株式会社ミスミ
日本企業体
ME 事業グループ

「【エコノミーシリーズ】 RoHS 対応 Z 軸 クロスローラ」 仕様変更のご案内

【エコノミーシリーズ】 RoHS 対応 Z 軸 クロスローラ ZCRS

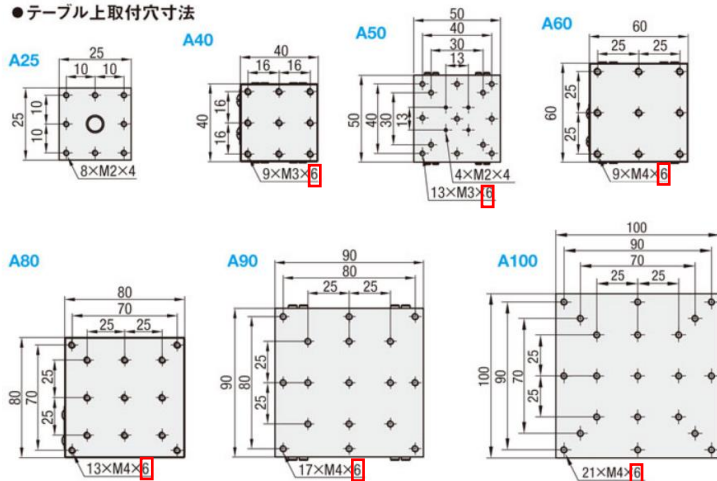
テーブル上取付穴寸法を深さ 6mm から 5mm へ変更いたします。

●テーブル上取付穴寸法

【変更前】6mm

【変更後】5mm

カタログ誤記のため。
